Aktenzeichen: **TÖB - 0027/21**

**Bauleitplanung der Stadt Bad Pyrmont;  
67/42. Änderung des Flächennutzungsplans  
Bebauungsplan Nr. 1.4.0 „Bahnhofsvorplatz“**

**Frühzeitige Beteiligung der Behörden und sonstigen TöB gem. § 4 Abs. 1 BauGB**

Lageplan Altlasten

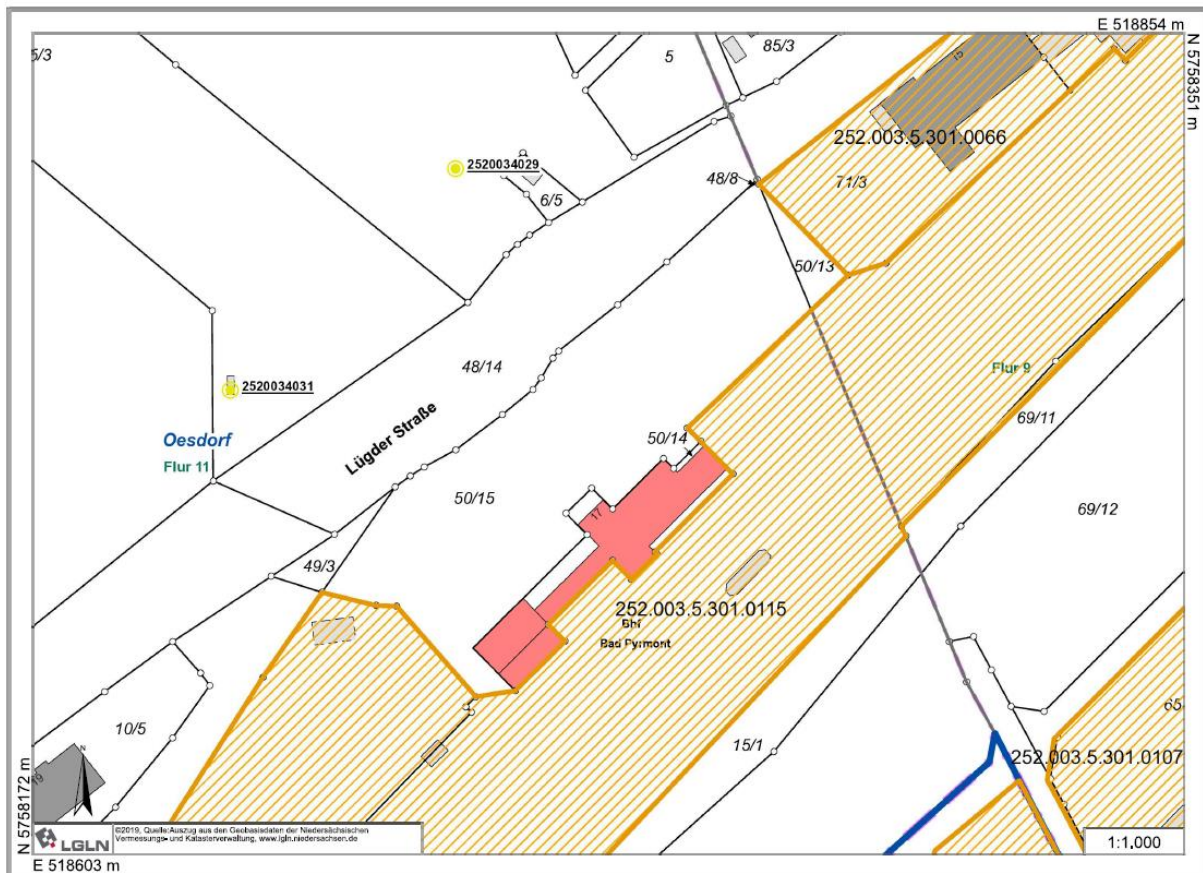
Teilbereiche des Plangebietes sind in dem Kataster des Landkreises Hameln-Pyrmont über Altstandorte und altstandortverdächtige Flächen erfasst und sind im Zuge der Bauausführung zu berücksichtigen.

Das Flurstück 71/3 wird dort unter der Nummer 252.003.5.301.0066 - geführt. Es handelt sich dabei um ein Transportunternehmen, das an der Lügder Straße 15 zwischen 1963 und 1997 eine Spedition betrieben hat, bei der ein branchentypischer Umgang mit wassergefährdenden Stoffen (u.a. Reinigungsmittel, Betriebsmittel) nicht ausgeschlossen werden kann.

Das ebenfalls noch im Planbereich befindliche Flurstück 50/7 ist eine Teilfläche des erfassten Altstandortes 252.003.5.301.0115 - Bahnhof Bad Pyrmont, welcher seit 1870 in Betrieb ist und unterschiedlich genutzt wird (Güterschuppen, Laderampen, Magazine, Werkstätten oder auch Tankstellen).  
Ergeben sich bei den Erdarbeiten Hinweise auf schädliche Bodenveränderungen oder Kontaminationen, so ist die Untere Bodenschutzbehörde des Landkreises unverzüglich zu informieren und es sind ggf. weitere Maßnahmen abzustimmen.

Nordwestlich der Lügder Straße sind zwei im Kataster des Landes Niedersachsen - Altablagerungen - erfasste ehemalige Deponien dargestellt (252.003.4.031 und 252.003.4.029). Sofern diese Bereiche ebenfalls bautechnisch überplant werden sollen, ist Rücksprache mit der Unteren Bodenschutzbehörde zu halten.

Zwar konnten bei Orientierenden Untersuchungen auf den beiden Altablagerungen im Jahre 2021 vereinzelt Schwermetalle und Polycyclische Aromatische Kohlenwasserstoffe (PAK) im Boden und Grundwasser nachgewiesen werden, doch besteht hieraus keine Gefahr für Leib und Leben, so dass aktuell auf weitere Maßnahmen direkt an diesen Standorten nach der vorliegenden Analytik verzichtet werden kann.
